INFORME DE VISITA DE CONTROL
N.º 007-2023-OCI/1952-SVC

**EJECUCIÓN DE LA OBRA: "MEJORAMIENTO DE LOS
SERVICIOS DE TRANSITABILIDAD PEATONAL Y
VEHICULAR DEL JR. AMAZONAS, PASAJES JESÚS,
PRIMERO DE MAYO Y JR. VILLA AZAPAMPA DISTRITO
DE CHILCA - PROVINCIA DE HUANCAYO -
DEPARTAMENTO DE JUNÍN"**

**PERIODO DE EVALUACIÓN:
DEL 9 DE AGOSTO AL 15 DE AGOSTO DE 2023**

Registro Fotográfico n.º1

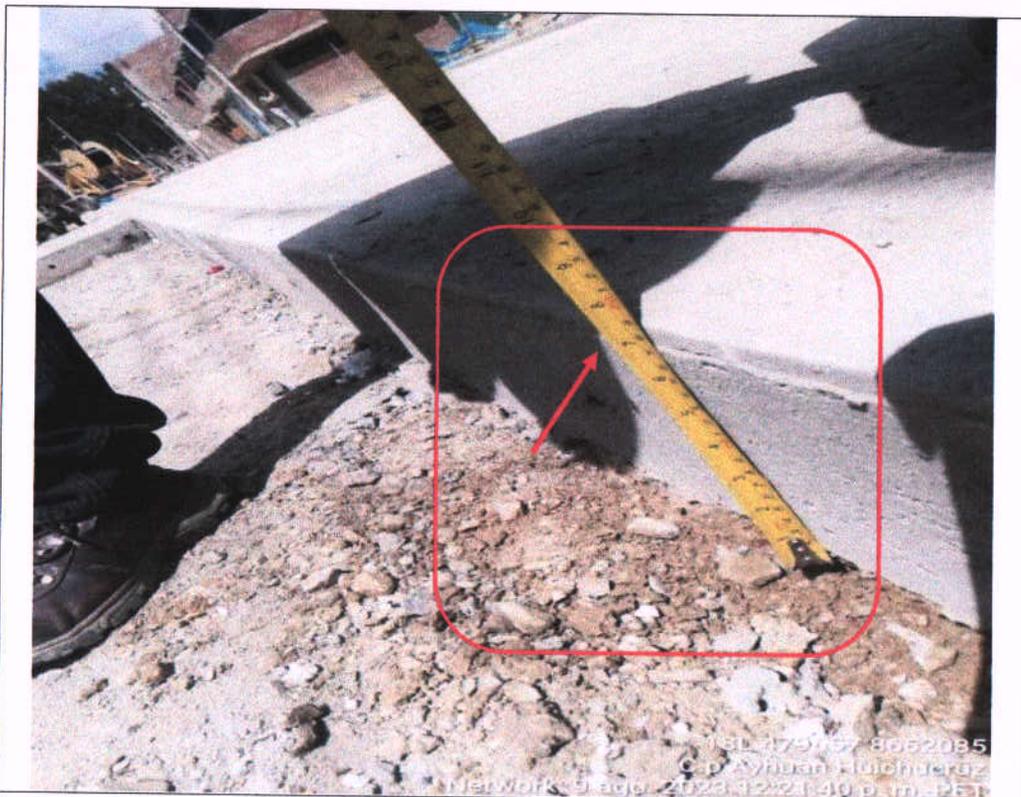
- A. Respecto a la partida Concreto FC=210 KG/CM2 en pavimento inc. Acabado, el espesor debe corresponder 20 cm, sin embargo, en algunos puntos se realiza en 19 cm; así como se identificó espacios vacíos en el concreto fraguado, como sigue:

Durante la inspección a la ejecución de la Obra, se verificó que, en el Pasaje Jesús, lado izquierdo de progresiva 0+005Km, coordenadas 18L 479654 N8662090, el espesor del concreto tiene 19 cm en un ancho de 20cm. También en el Jr. Amazonas en el lado izquierdo, progresiva 0+135, coordenadas 18L 479683 N8662043 el espesor del concreto tiene 19 cm en un ancho de 20cm., según se muestra en las fotografías siguientes:

Figura n.º1: Se observa en el lugar señalado que el espesor del concreto de pavimento tiene 19cm, debiendo corresponder 20 cm.

Sin embargo, en la hoja de metrados del expediente técnico la partida 01.07.02 Concreto FC=210 KG/CM2 en pavimento incluido acabado señala que el espesor de concreto es de 20cm.; incumpléndose lo señalado en hoja de metrados del expediente técnico.

Registro Fotográfico n.º2
Cangrejeras (Vacíos) en el Concreto en Pavimento

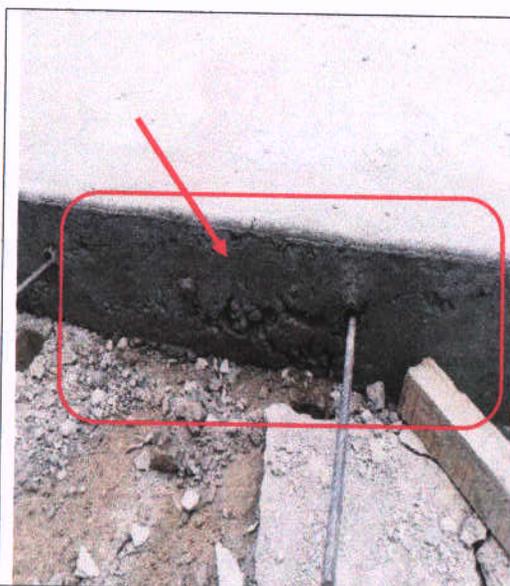
Por otro lado, en el Pasaje Jesús, lado izquierdo de progresiva 0+005Km, se verifico la existencia de cangrejeras⁴ (espacios vacíos) en el concreto fraguado, como se muestra en las siguientes fotografías:

Figura n.º3: Se observa cangrejeras (vacíos) en el concreto de pavimento

Figura n.º4: Se observa cangrejeras (vacíos) en el concreto de pavimento.

De este modo, se viene incumpliendo lo señalado, en el Numeral 403.C.15 Equipos de puesta en obra del concreto Equipo de la Sección 403C Base de Concreto Hidráulico del Manual de carreteras "Especificaciones Técnicas Generales para Construcción – EG-2013" aprobado mediante Resolución Directoral n.º 22-2013 – MTC/14 de 17 de julio de 2013, que señala entre otros: "(...) 403.C.15 Equipos de puesta en obra del concreto. La mezcla de concreto se extenderá y se compactará por los medios apropiados para garantizar la homogeneidad de la mezcla colocada, evitando la segregación y la aparición de vacíos y logrando alcanzar el espesor y la densidad adecuados y el contenido de aire especificado. La colocación se puede realizar mediante extendido entre encofrados fijas o con equipos de encofrados deslizantes".

**Registro Fotográfico n.º4
Deficiencias en la conformación de la Sub Base Granular**

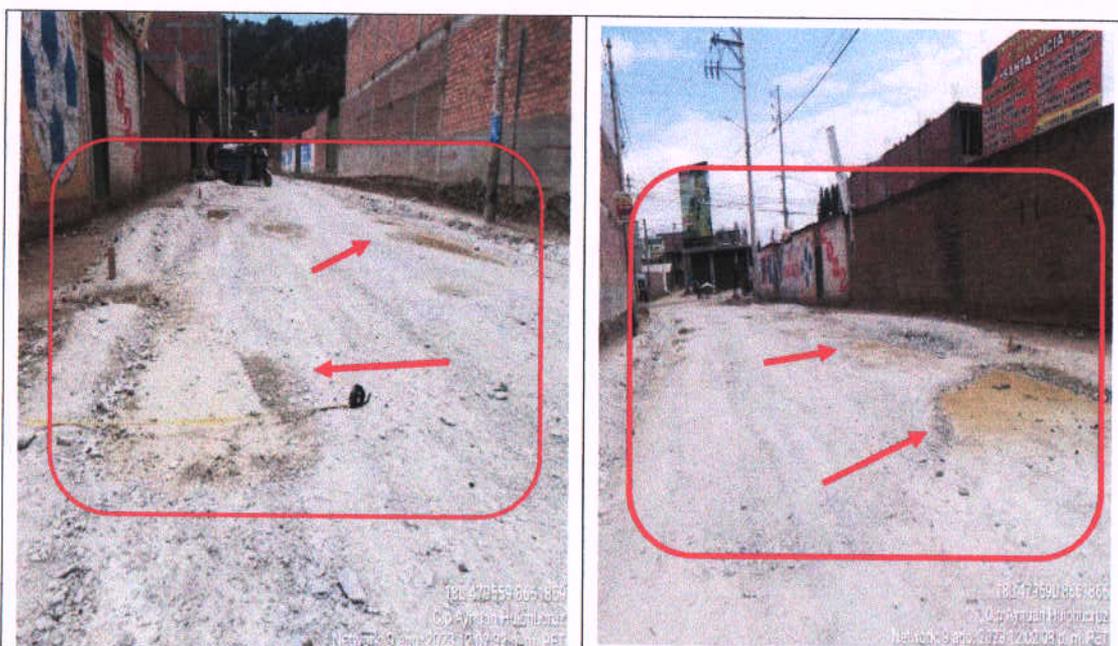
C. Deficiencias técnicas en la conformación de la partida 01.06.02 Extendido riego y compactación Sub-Base, en el tramo 0+210KM al 0+240KM; así como desechos y restos de concreto en el Pasaje Jesús, progresiva 0+003Km.

Respecto a la Sub Base Granular, durante la inspección a la ejecución de la Obra, se verificó que, en el Jr. Villa Azapampa progresiva del 0+210KM al 0+240KM la Sub Base Granular se encuentra con deformaciones, presencia de charcos de agua y baches, según se muestra en las fotografías siguientes:

Figura n.º 7, 8: Se observa baches, charcos de agua, deformaciones en la sub base

Cabe precisar que de la información proporcionada por la Entidad en el informe mensual n.º 05⁵ correspondiente al mes julio de 2023 (se encuentra en proceso de aprobación por la Gerencia de Obras), señala que la ejecución de la Sub Partida 01.06.02 Extendido Riego y Compactación Sub-Base E=0.20m se encuentra con un metrado acumulado de 5 004,41 m².; es decir, presenta un avance acumulado al 100,00%, como se evidencia en el cuadro siguiente:

Registro Fotográfico n.º5
Desechos en la Sub Base Granular

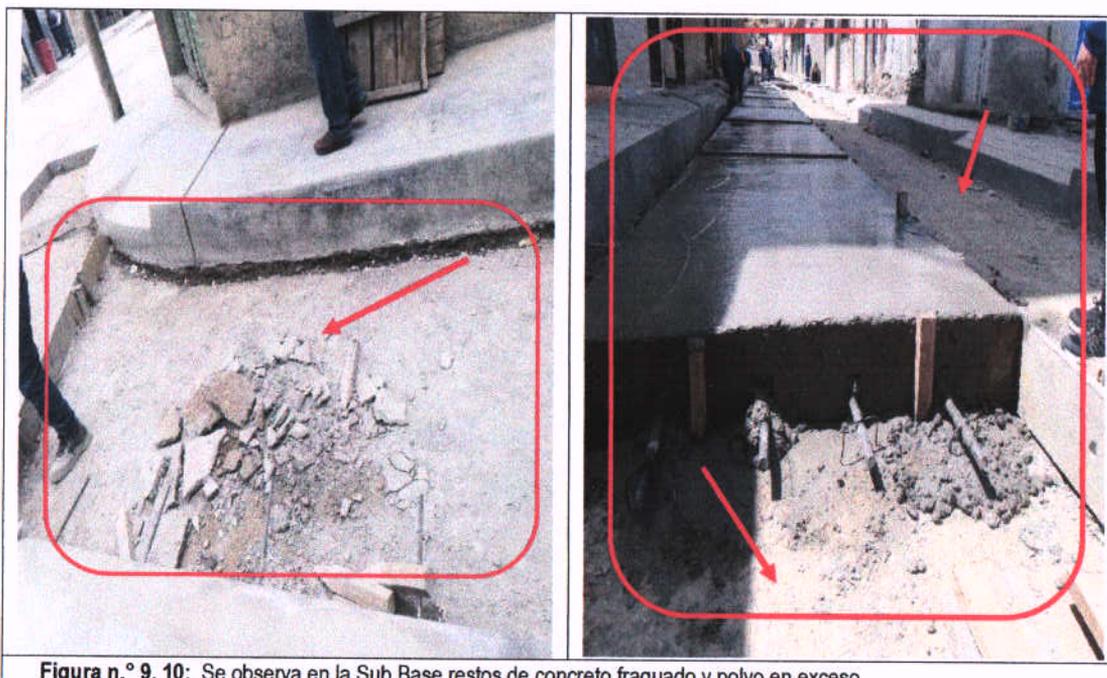
De igual manera, en la Sub Base Granular, se verificó que, en el Pasaje Jesús, lado izquierdo de progresiva 0+003Km la Sub Base Granular se encuentra con excesivo polvo y desechos de concreto fraguado, de igual manera en el Pasaje Primero de Mayo se encuentra con excesivo polvo según se muestra en las fotografías siguientes:

Figura n.º 9, 10: Se observa en la Sub Base restos de concreto fraguado y polvo en exceso

De este modo, los responsables técnicos están incumpliendo lo señalado en la Manual de carreteras "Especificaciones Técnicas Generales para Construcción – EG-2013" aprobado mediante Resolución Directoral N° 22-2013 – MTC/14 de 17 de julio de 2013; específicamente en el numeral 402.11 Conservación de la Sección 402 Subbases Granulares, que señala entre otros: "(...) Si después de aceptada la subbase granular, el Contratista demora por cualquier motivo la construcción de la capa inmediatamente superior, deberá reparar, a su cuenta, costo y riesgo, todos los daños en la subbase y restablecer el mismo estado en que se aceptó. Así también el numeral 402.12 Aceptación de los trabajos, que señala entre otros: "(...) el Supervisor deberá verificar: Que la cota de cualquier punto de la subbase granular conformada y compactada, no varíe en más de 1 cm. con respecto a la cota proyectada. La uniformidad de la superficie de la obra ejecutada será comprobada, por cualquier metodología que permita determinar tanto en forma paralela como transversal al eje de la vía, que no existan variaciones superiores a 1 cm. Cualquier diferencia que exceda esta tolerancia, así como cualquier otra falla o deficiencia que presentase el trabajo realizado, deberá ser corregida por el Contratista a su cuenta, costo y riesgo de acuerdo a las instrucciones y aprobación del Supervisor"

Registro Fotográfico n.º6
Ejecución sin cartel de señalización para desvío del tránsito, equipo de protección colectiva y
señalización temporal de seguridad

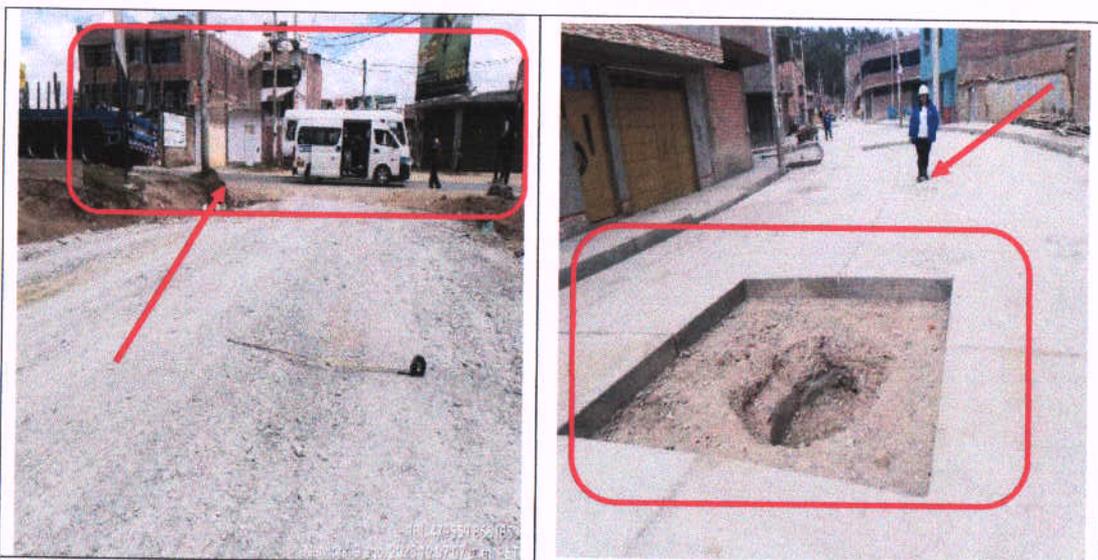
D. Ejecución sin señalización y protección colectiva establecidos en el presupuesto de obra; poniendo en riesgo la integridad física colectiva de los trabajadores y transeúntes.

Se constató que no se encontró el cartel de señalización para el desvío del tránsito, equipo de protección colectiva, y señalización temporal de seguridad, conforme se visualiza en las fotografías siguientes:

Figura n.º 11, 12: Se observa falta de cartel de señalización en el cruce de la Jr. Villa Azapampa con la Calle Real y falta señalización en los alrededores de los buzones.

Figura n.º 13, 14: Se observa falta señalización en el Jr. Villa Azapampa.

Por consiguiente, las imágenes evidencian que la partida 01.02.04 señalización para desvío del tránsito, 01.03.03 equipo de protección colectiva, 01.03.04 señalización temporal de seguridad, consideradas en el expediente técnico de obra; no se están ejecutando en su totalidad, a pesar de ser parte del presupuesto del expediente técnico de Obra.

Registro Fotográfico n.º7
Inadecuado almacenamiento del Cemento en la Obra

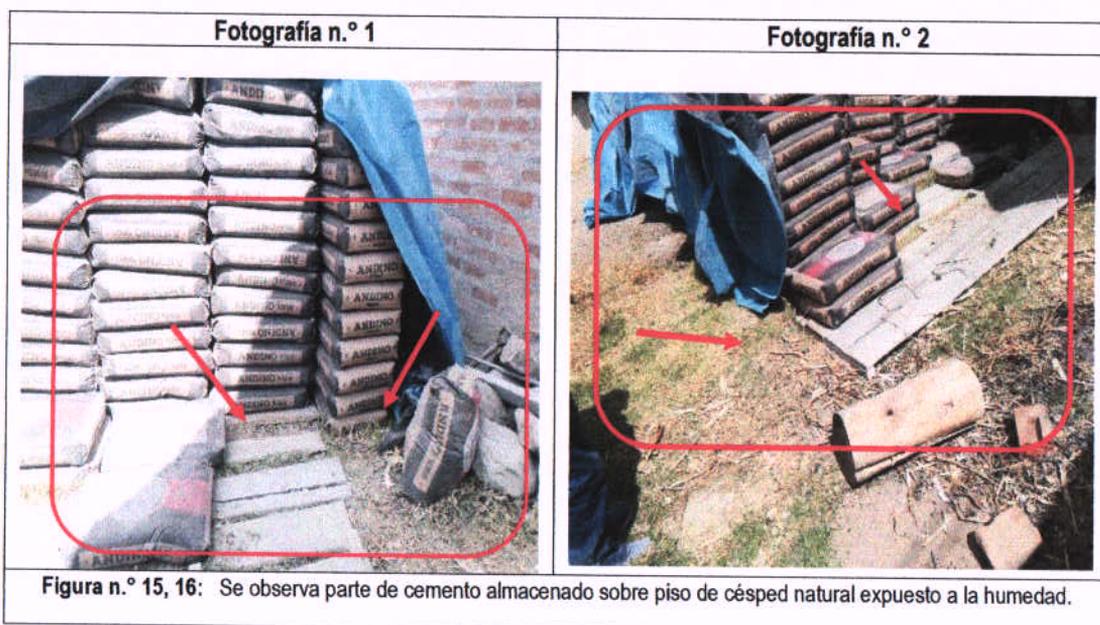
2. ALMACENAMIENTO DE CEMENTO NO CUMPLE CON LAS CONDICIONES NECESARIAS QUE PERMITAN UNA ADECUADA CONSERVACIÓN Y PROTECCIÓN; SITUACIÓN QUE POSIBILITARÍA PÉRDIDA DE PROPIEDADES AGLOMERANTES Y GENERARÍA PÉRDIDAS ECONÓMICAS A LA ENTIDAD.

Durante la inspección a la ejecución a la Obra, se observó que el insumo cemento está almacenando de forma inadecuada, encontrándose una parte en contacto directo con un piso de césped natural y que en condiciones de lluvia podrían humedecer las bolsas de cemento propiciando la perdida de propiedades aglomerantes, según se muestra en las fotografías siguientes:
